MEMORIAL DESCRITIVO DAS **INSTALAÇÕES HIDROSSANITÁRIAS** A EXECUTAR

PROJETO DEFERIDO
Em: 16/03/2026
Engª. Loany Trindade
Matrícula: 1651331
GAB-DE/C-LICHIDRO

PROJETO URBANISTICO INTEGRADO - TERRITÓRIO SANTA TEREZA - RS

DIVISÃO	DIVISÃO DE PROJETOS DA SEGURANÇA	DIRETORA	
ETAPA	PROJETO LEGAL	CHEFE DE DIVISÃO	
ENDEREÇO	RUA DONA HELENA, 90		
PROJETO	HIDROSSANITÁRIO	ÁREA	4902.37 m²
CONTEÚDO	TERRENO A - PRAÇA REJANE VIEIRA DMAE - PROJETO HIDROSSANITÁRIO		
ESCALA	As indicated	DATA	08/09/25
SÉRIE	HID	FOLHA	002
ARQUIVO

PLANTA - IMPLANTAÇÃO
ESC.: 1: 200

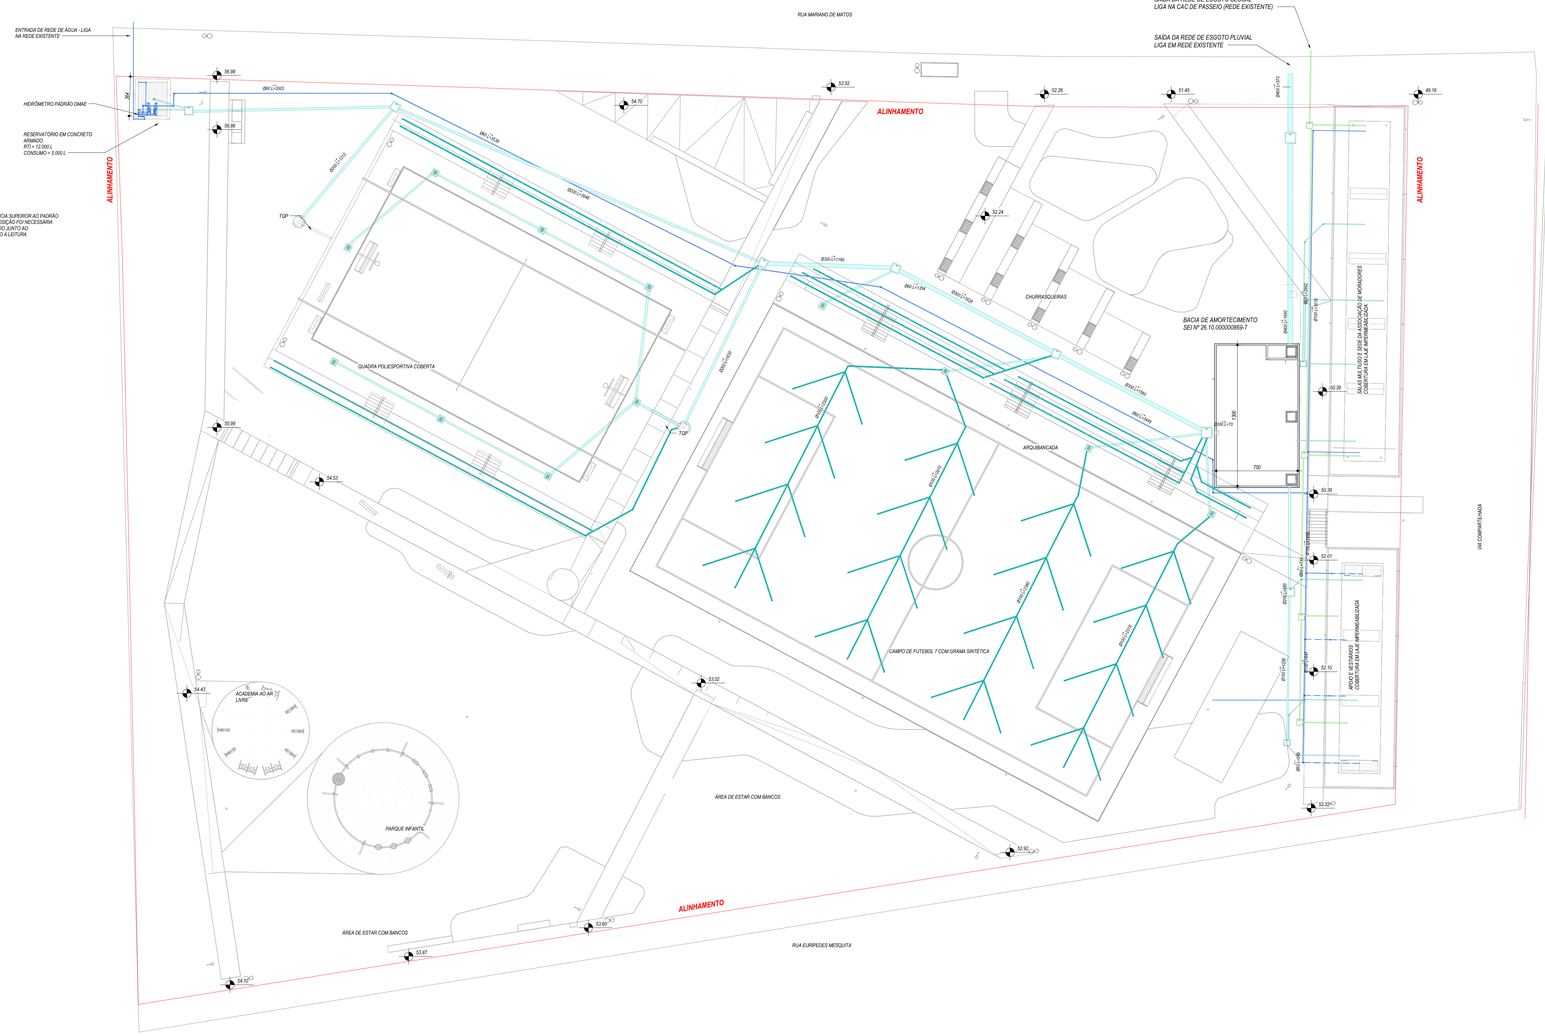
OBS:
1) Segundo parecer do Diretor de Água do DMAE, no documento 38323610, o hidrômetro foi aceito fora da localização padrão atendendo a justificativa apresentada no documento 38141201. Salientamos, ainda, que a instalação do hidrômetro é dependente da viabilidade técnica para a instalação.
2) A aprovação deste projeto não defere a isenção e/ou implantação de reservatório de amortecimento. A análise, aprovação e liberação desse assunto deve tramitar em processo específico junto à Diretoria de Drenagem, conforme SEI em tramitação 26.10.0000000869-7.
3) Responsável Técnico apresentou declaração de reservatório subdimensionado no doc (38141198).
